PLAN LOCAL D'URBANISME

MÉTROPOLE ROUEN NORMANDIE

Modification n°10 du PLU – Dossier d'enquête publique
Notice de présentation et motifs des changements apportés

- Saint-Aubin-Celloville

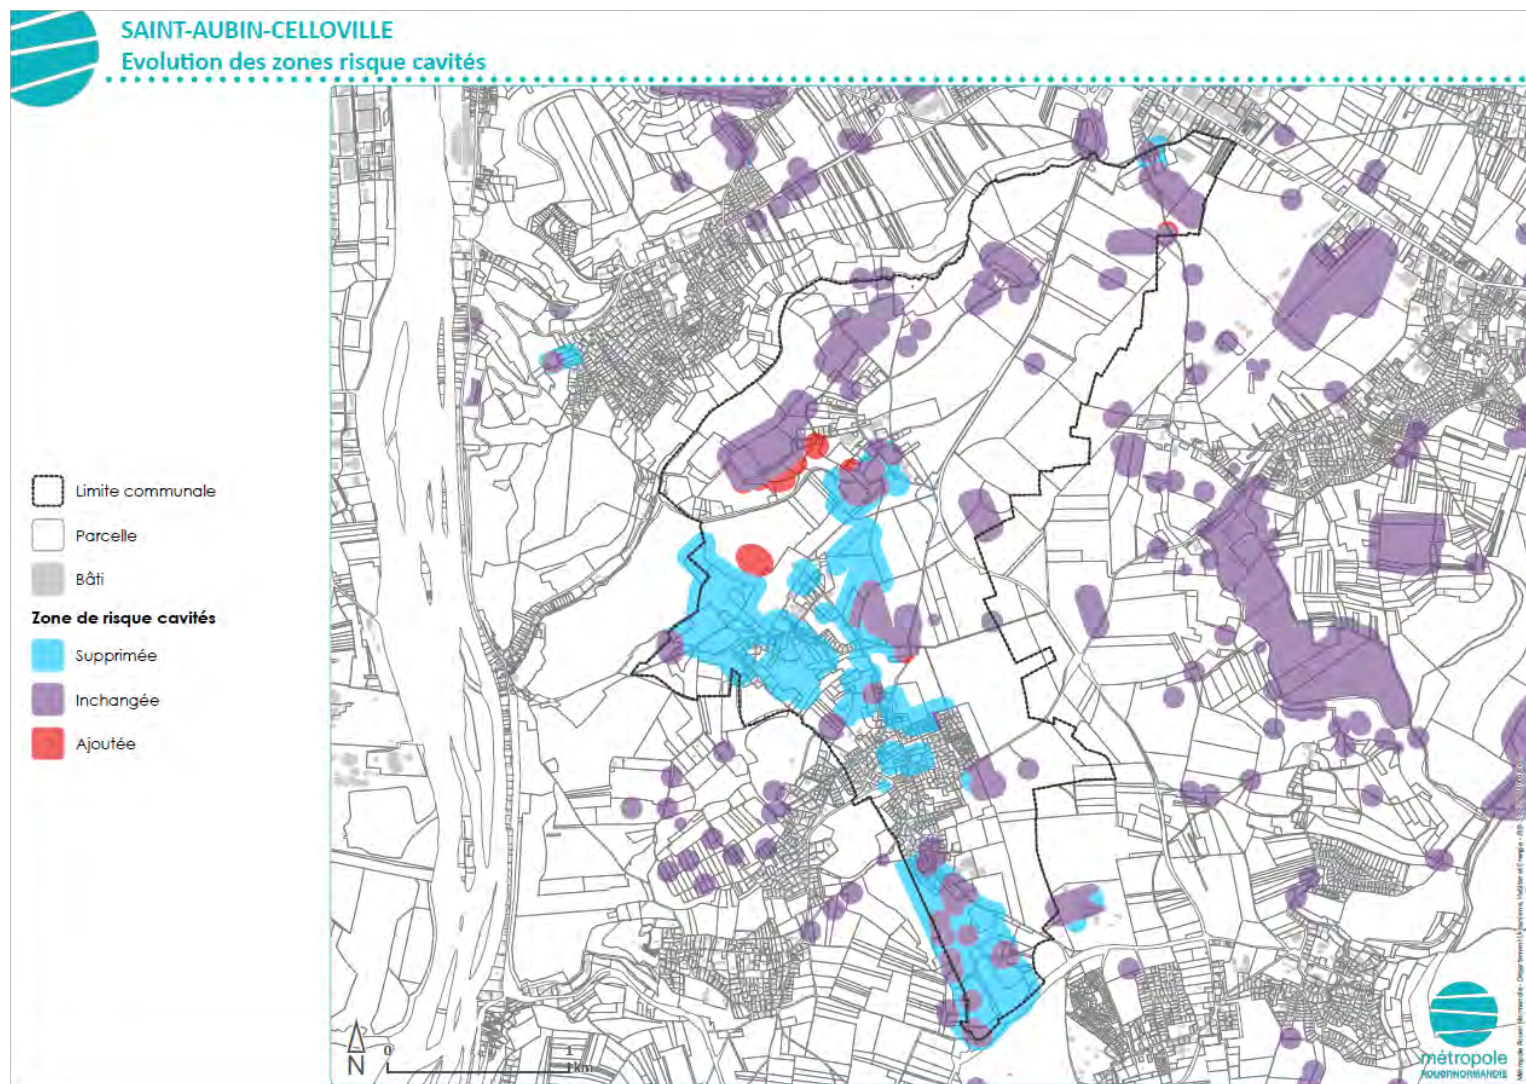
Les modifications des zones de risque de présence de cavités souterraines à Saint-Aubin-Celloville sont issues de la mise à jour du Recensement des Indices de Cavités Souterraines (RICS) de la commune réalisée entre 2022 et fin 2024 et du constat de deux effondrements début 2025.

Commune	Indice	Nature de la modification	Commentaire
Saint-Aubin-Celloville	76558_441	Ajout de la zone de risque	Création d'un indice à la suite du constat d'un effondrement en mars 2025
Saint-Aubin-Celloville	76558_442	Ajout de la zone de risque	Création d'un indice à la suite du constat d'un effondrement en mars 2025

4.2.1 Règlement graphique – planche 1 – plan 30

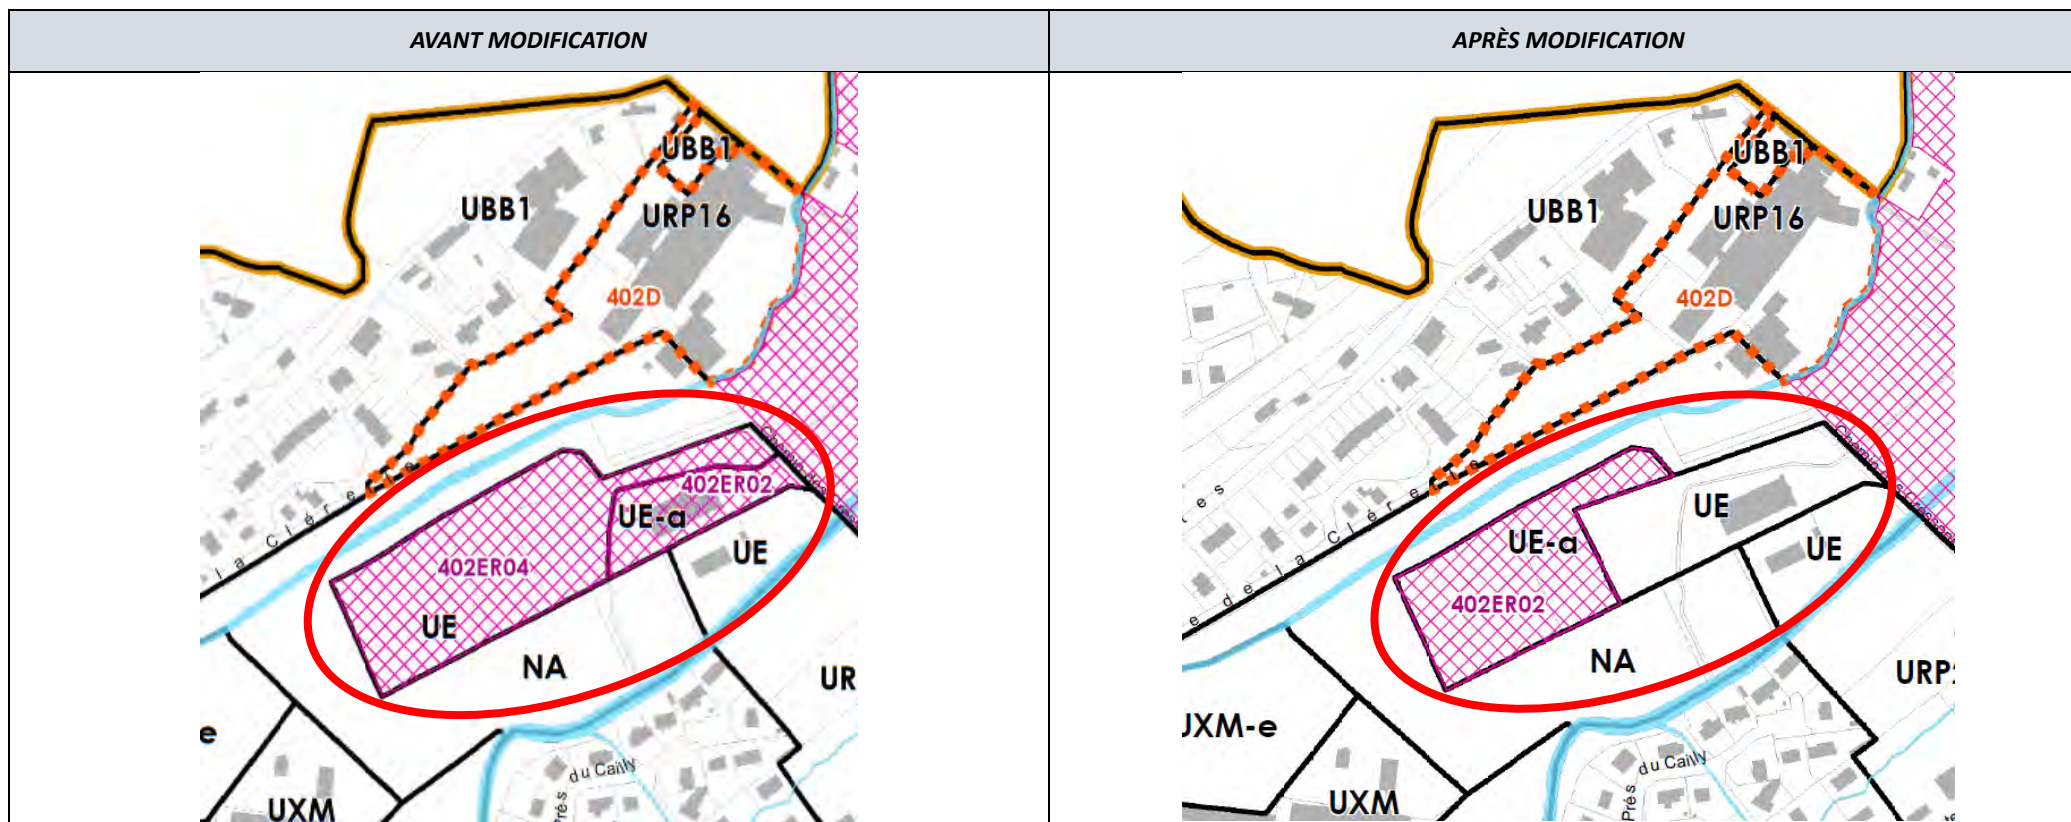
Pièce(s) concernée(s)		Intitulé	Objet de la modification
4.2.1 Règlement graphique – planche 1 – plan 30 4.2.4.1 Annexes du règlement graphique – liste des emplacements réservés		Suppression de l'emplacement réservé n°402ER04 Evolution de l'emplacement réservé n°402ER02 Reclassement en zone UE de la parcelle AN 300 classée en zone UE-a Reclassement en zone UE-a des parcelles AN 319 et 321	Impasse de la Cressonnière : - Evolution de l'emplacement réservé n°402ER02 à vocation de création d'une aire d'accueil des gens du voyage au bénéfice de la Métropole Rouen Normandie, actuellement d'une surface de 4385 m² et impactant la parcelle AN 300 ; pour une surface de 12 036 m², impactant les parcelles AN 319 et 321, - Suppression de l'emplacement réservé n°402ER04 à vocation de création d'une caserne de pompiers au bénéfice de la commune, d'une surface de 17 382 m², impactant les parcelles AN 301, 319 et 321, - Reclassement en zone UE de la parcelle AN 300 classée en zone UE-a, - Reclassement en zone UE-a des parcelles AN 319 et 321.

Zone(s) et/ou parcelle(s) concernée(s)	Justification de la modification		
Zone urbaine d'équipements UE / parcelles AN 301, AN 319, AN 321 Zone urbaine d'équipements UE-a / parcelle AN 300	L'entreprise présente sur le site souhaite se développer sur une partie de son emprise. Celle-ci porte un projet photovoltaïque nécessitant un aménagement pérenne, incompatible avec l'emplacement réservé n°402ER02. Le site de l'entreprise est également grevé d'un emplacement réservé n°402ER04 à vocation de création d'une caserne de pompiers. Il ne présente plus d'intérêt depuis la signature d'une convention entre la Ville de Montville et le Service départemental d'incendie et de secours (SDIS) de Seine-Maritime, le 1^{er} avril 2021 actant la création d'une caserne de pompiers sur la commune de Montville, limitrophe à celle de Malaunay. Cette caserne regroupera les effectifs de Montville et de Malaunay et occupera la « friche Legrand », située Sente aux Anglais à Montville. Les travaux de construction ont démarré, avec une livraison estimée au printemps 2026. Il est donc proposé de relocaliser l'emplacement réservé à destination des gens du voyage en lieu et place de l'emplacement réservé n°402ER04 (amputé de la parcelle AN 301). En complément, il est proposé de modifier le zonage en cohérence avec les évolutions des emplacements réservés présentées ci-dessus : - Les parcelles AN 319 et 321 sont reclassées de la zone UE à la zone UE-a (zonage désignant les espaces destinés à l'accueil des gens du voyage – surface de 12 036 m²), - La parcelle AN 300 est reclassé en zone UE (surface de 4 687 m²).

4.2.1 Règlement graphique – planche 1 – plan 43

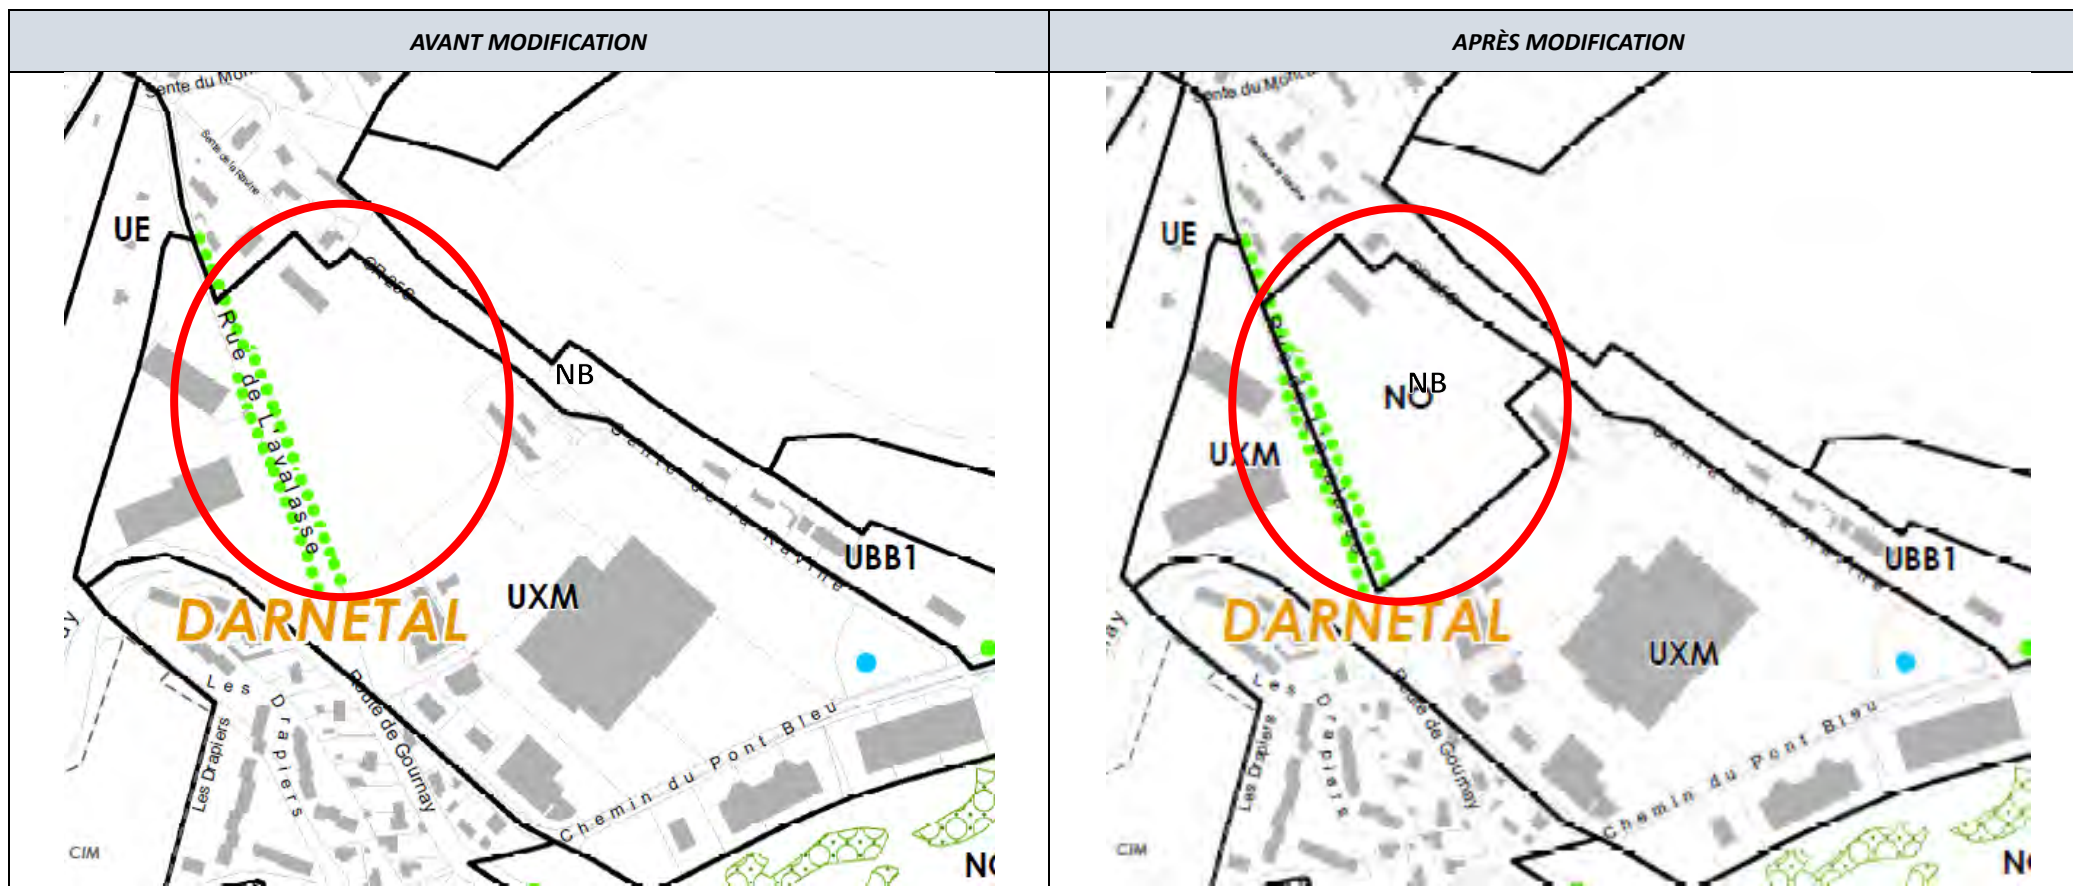
Pièce(s) concernée(s)	Intitulé	Objet de la modification
4.2.1 Règlement graphique – planche 1 – plan 43	Reclassement en zone NO d’une parcelle classée en zone UXM	Évolution du zonage : reclassement en zone NO (naturel ouvert) de la parcelle AK 72 classée en zone UXM (zone urbaine d’activités mixtes), située rue de l’Avalasse, afin de préserver cette zone fragile de l’urbanisation.
Zone et parcelle concernée	Justification de la modification	
Zone urbaine d’activités mixtes UXM / parcelle AK 72	Le classement de cette parcelle en zone UXM est hérité du PLU communal. Or, cette parcelle de 2,4 hectares est impactée, pour 8 300 m² dans sa partie nord, par un axe de ruissellement caractérisé comme aléa fort ; pour 6 500 m² supplémentaires, par l’aléa remontée de nappe dans le Plan de Prévention du Risque Inondation (PPRI). La parcelle est également concernée par le périmètre de protection rapprochée du captage des sources de Carville et classée en zone de très forte vulnérabilité. Compte tenu de cette proximité avec le captage d’eau potable, toutes les précautions nécessaires à la prévention de pollutions accidentelles s’appliquent. Ainsi sont interdits, sur l’emprise de la parcelle, les installations classées industrielles, les sous-sols, les ouvrages de transport et de stockage d’hydrocarbures liquides et de tout autre produit susceptible d’altérer la qualité de l’eau, les forages y compris géothermiques, les dépôts de déchets, ... Dans ces conditions, l’urbanisation de la parcelle est fortement contrainte. Par ailleurs, cette parcelle est un maillon essentiel de la trame verte du territoire en raison de sa proximité avec plusieurs sites protégés (<i>site Natura 2000 « Boucle de la Seine Amont – coteaux de Saint Adrien », Zones Naturelles d'Intérêt Écologique, Faunistique et Floristique (ZNIEFF) de type I et II, Espace Naturel Sensible (ENS) et site classé du Bois du Roule...</i>) et avec des espaces naturels dits « ordinaires » propices au développement de la faune et de la flore, notamment un réseau de coteaux identifiés par le Programme Régional d'Action en faveur des Coteaux et le Schéma Régional de Cohérence Écologique (SRCE). Ce document répertorie la parcelle AK 72 en tant que corridor calcicole et corridor à fort déplacement qui permet la liaison de plusieurs coteaux parmi lesquels sont recensées des espèces protégées (comme le papillon damier de la succise). Enfin, la préservation des zones calcicoles est identifiée comme un des enjeux prioritaires du SRADDET (objectif 23). Cette situation confirme que le maintien en herbage de cette parcelle apparaît comme l’occupation du sol la plus adaptée à la protection des enjeux de préservation de la biodiversité et de la ressource en eau comme à la gestion des risques de ruissellement et de remontée de nappe, au regard de la protection des milieux, des biens et des personnes. Ainsi, cette parcelle ne doit pas être urbanisée ; pour préserver et renforcer cette sensibilité environnementale, la parcelle est donc reclassée en zone naturelle NO. Il est à noter que, contrairement à ce que laisse apparaître le cadastre, il n’existe plus de construction à l’angle nord-ouest de la parcelle.

4.2.1 Règlement graphique – planche 1 – plan 61

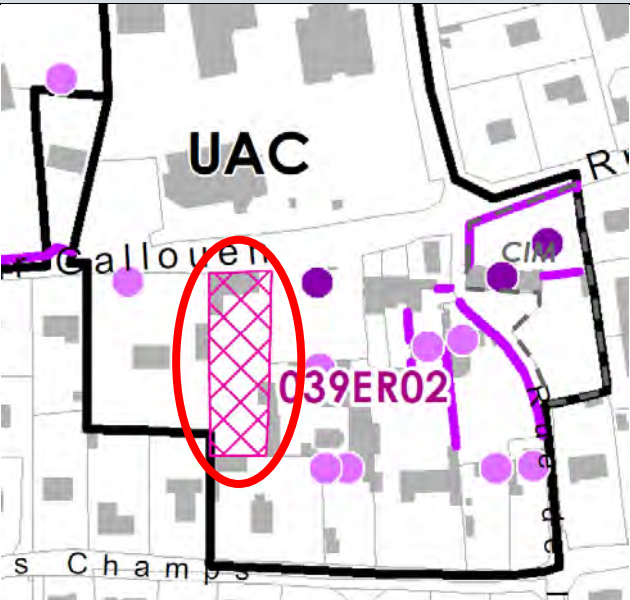
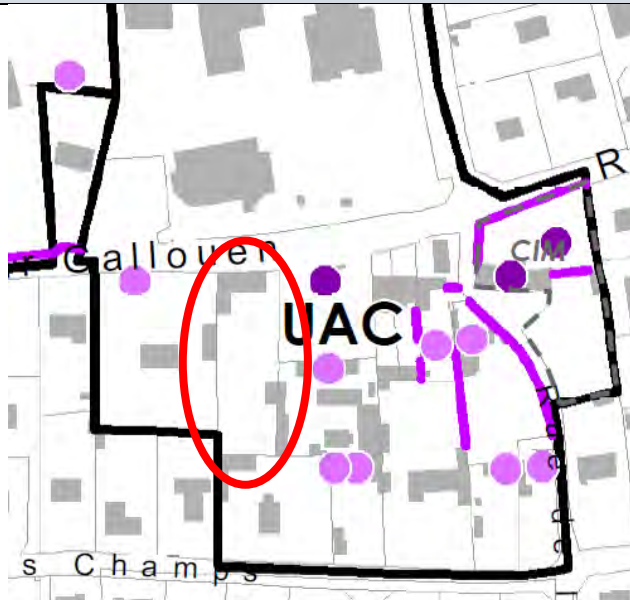
Pièce(s) concernée(s)	Intitulé	Objet de la modification
4.2.1 Règlement graphique – planche 1 – plan 61 4.2.4.1 Annexes du règlement graphique – liste des emplacements réservés	Suppression de l'emplacement réservé n°039ER02, à vocation de création d'un bar social et d'agrandissement des services techniques et au bénéfice de la commune	Suppression de l'emplacement réservé n°039ER02 impactant une parcelle bâtie située rue du Docteur Gallouen, d'une emprise totale de 1 460 m².
Zone et parcelle concernée	Justification de la modification	
Zone urbaine de centralité UAC / parcelle AB90	Suppression de l'emplacement réservé n°039ER02 car le foncier est désormais maîtrisé par la commune.

4.2.2 Règlement graphique – planche 2 – plan 42

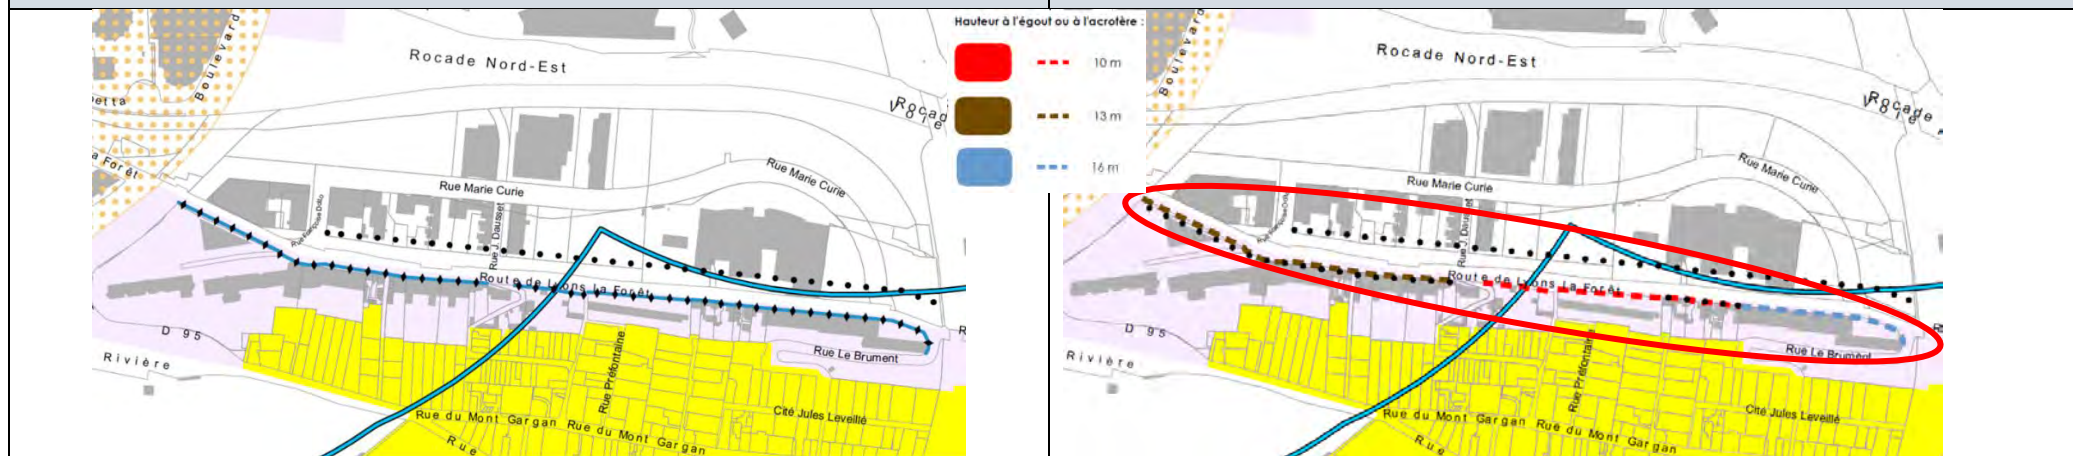
<i>Pièce(s) concernée(s)</i>	<i>Intitulé</i>	<i>Objet de la modification</i>
4.2.2 Règlement graphique – planche 2 – plan 42 4.2.4.8 Zoom implantation construction	Suppression d'une ligne d'implantation obligatoire et ajout d'une ligne minimale d'implantation – Route de Lyons	Suppression d'une ligne d'implantation obligatoire et ajout d'une ligne minimale d'implantation. Suppression de la règle de hauteur mini-maxi 11-16 mètres et remplacement par des règles de hauteur maximale à d'égout de toiture ou acrotère à 13 mètres et 10 mètres.
<i>Zone(s) et/ou parcelle(s) concernée(s)</i>	<i>Justification de la modification</i>	
Rive Sud route de Lyons – Rouen Innovation Santé	La section de la route de Lyons située au droit de la ZAC Rouen Innovation Santé présente une ligne obligatoire d'implantation dont la localisation et le caractère obligatoire ne sont pas adaptés à l'évolution souhaitée du tissu bâti et à la composition urbaine de la ZAC Rouen Innovation Santé située de l'autre côté de la Route de Lyons. De plus, les implantations hétérogènes cumulées à l'état de certains bâtiments existants contribuent à une ambiance urbaine peu qualitative. L'objectif de l'évolution des règles graphiques d'implantation est de mieux caler les implantations en fonction du bâti (Filature Léveillé et annexes) et de la topographie (talus, rampes d'accès...) et de la nécessité de reconstituer des espaces publics confortables, accessibles, et adaptés au renouvellement du quartier. Par ailleurs, les règles graphiques de hauteur déjà inscrites au PLU communal nécessitent d'être réinterrogées au regard de l'évolution du bâti et de la forme urbaine et de la volonté de mieux intégrer le bâti à l'environnement de coteaux boisés particulièrement qualitatif (colline Sainte Catherine). Au droit de la Filature Léveillé, la hauteur maximale est confirmée à 16 mètres (en cohérence avec les projets récents) mais la hauteur minimale est supprimée. Au droit des maisons individuelles, la hauteur maximale est limitée à 10 mètres afin de conserver la perception des coteaux et de permettre une meilleure adaptation des futurs bâtiments, notamment sur les petites parcelles. Sur le reste du linéaire vers l'est, la hauteur maximale sera limitée à 13 mètres afin de s'inscrire en cohérence avec les bâtis récents mais également, de ménager un calibre plus apaisé et adapté à la préservation des vues sur les coteaux. Ce changement représente 738 m linéaires, contribue à une meilleure insertion paysagère des projets, et à l'amélioration de la qualité des espaces publics, favorisant, à terme le développement des déplacements en modes actifs.
